**LISTA DE CHEQUEO CUMPLIMIENTO NTC 6047:2013
SECRETARIA JURIDICA DISTRITAL**

MARZO 12 DE 2021
9AM - 12 M

Addily Cala y Magnery Vargas
SUPERCAD CAD

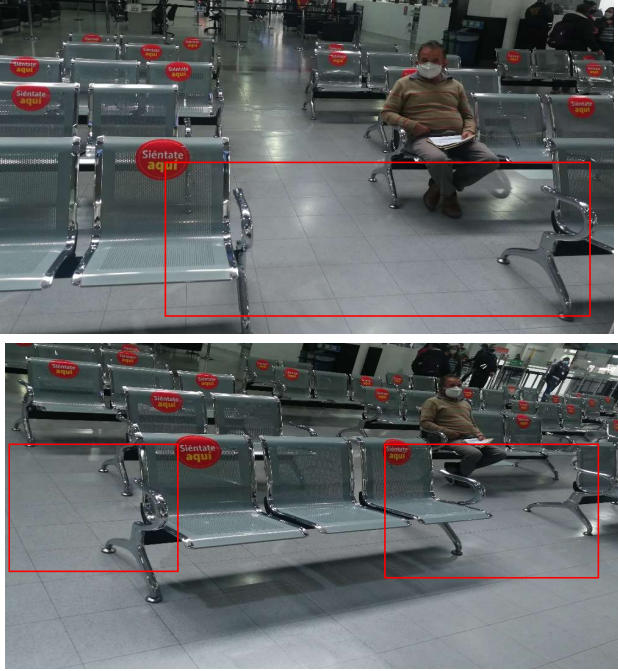
| No. | REQUISITO | DESCRIPCION | CUMPLE | DESCRIPCIÓN DE EVIDENCIA | OBSERVACIONES |
|-----|-----------|---|--------|--|--|
| 1 | | Para el control del acceso se deben instalar sistemas tipo pasillo motorizados, los sistemas tipo torniquete no son accesibles. | SI |  | Se cumple con lo estipulado, toda vez que las entradas no tienen torniquetes y se puede acceder con facilidad. |

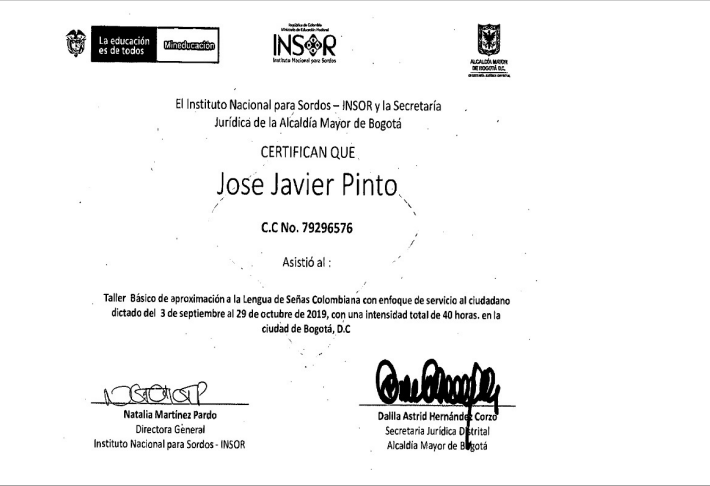
| No. | REQUISITO | DESCRIPCION | CUMPLE | DESCRIPCIÓN DE EVIDENCIA | OBSERVACIONES |
|-----|-----------|---|---------------------|--|--|
| 8 | | <p>Deberá existir un área libre para la ubicación de personas en condición de discapacidad, lo suficientemente amplia para ubicar y manipular sillas de ruedas. Estará debidamente señalizado en el piso, con un color llamativo que permita su identificación.</p> | <p>Parcialmente</p> |  | <p>Aunque hay espacio para ubicar personas en situación de discapacidad, no hay señalización en el piso.</p> |

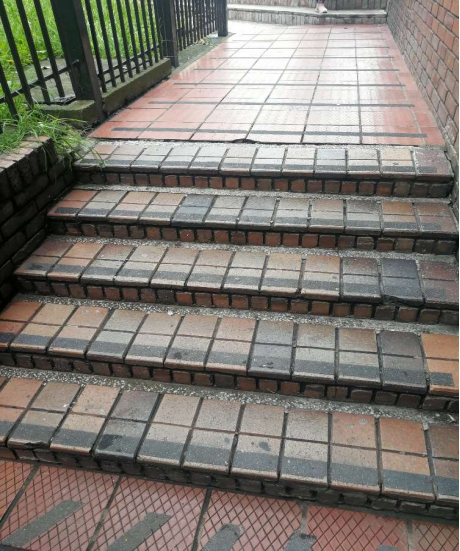
| No. | REQUISITO | DESCRIPCION | CUMPLE | DESCRIPCIÓN DE EVIDENCIA | OBSERVACIONES |
|-----|-----------|--|--------------|--|---|
| 13 | | La información suministrada en la sala de espera se dará tanto de manera visual, como auditiva. | Parcialmente |  | La información solo se da de manera visual, según lo indicado por la Coordinadora del Supercade para evitar contaminación auditiva. |
| 15 | | Deberá existir personal capacitado para la atención a las personas, principalmente con discapacidad. Al menos una persona tendrá conocimientos básicos en lengua de señas. | NO | | En la sala de espera no hay personal capacitados. |

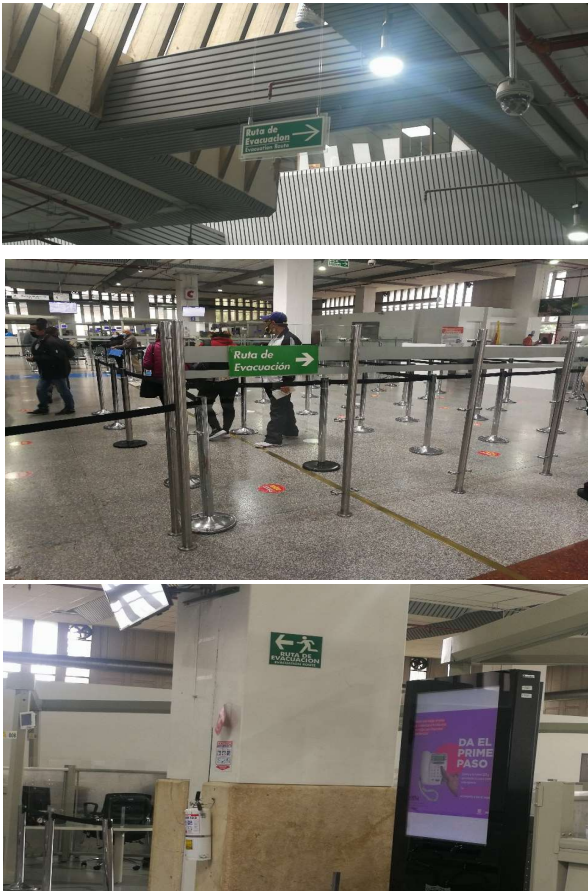
| ENTIDAD | TURNO | MÓDULO | ACUEDUCTO | 090000 | 07 | HACIENDA | 140000 | 04 | ACUEDUCTO | 070000 | 07 | HACIENDA | 090000 | 06 | ACUEDUCTO | 140000 | 08 | HACIENDA | 070000 | 05 | HACIENDA | 140000 | 08 | HACIENDA | 140000 | 05 | El espacio es amplio y se puede ingresar sillas de ruedas. |
| ENTIDAD | TURNO | MÓDULO | | | | | | | | | | | | | | | | | | | | | | | | | | | | | | |
| ACUEDUCTO | 090000 | 07 | | | | | | | | | | | | | | | | | | | | | | | | | | | | | | |
| HACIENDA | 140000 | 04 | | | | | | | | | | | | | | | | | | | | | | | | | | | | | | |
| ACUEDUCTO | 070000 | 07 | | | | | | | | | | | | | | | | | | | | | | | | | | | | | | |
| HACIENDA | 090000 | 06 | | | | | | | | | | | | | | | | | | | | | | | | | | | | | | |
| ACUEDUCTO | 140000 | 08 | | | | | | | | | | | | | | | | | | | | | | | | | | | | | | |
| HACIENDA | 070000 | 05 | | | | | | | | | | | | | | | | | | | | | | | | | | | | | | |
| HACIENDA | 140000 | 08 | | | | | | | | | | | | | | | | | | | | | | | | | | | | | | |
| HACIENDA | 140000 | 05 | | | | | | | | | | | | | | | | | | | | | | | | | | | | | | |
| 18 | NTC 6047:2013 Módulos de Atención | Contarán con áreas destinadas para la ubicación de personas usuarias de silla de ruedas. | SI |  | El espacio es amplio y se puede ingresar sillas de ruedas. | | | | | | | | | | | | | | | | | | | | | | | | | | | |
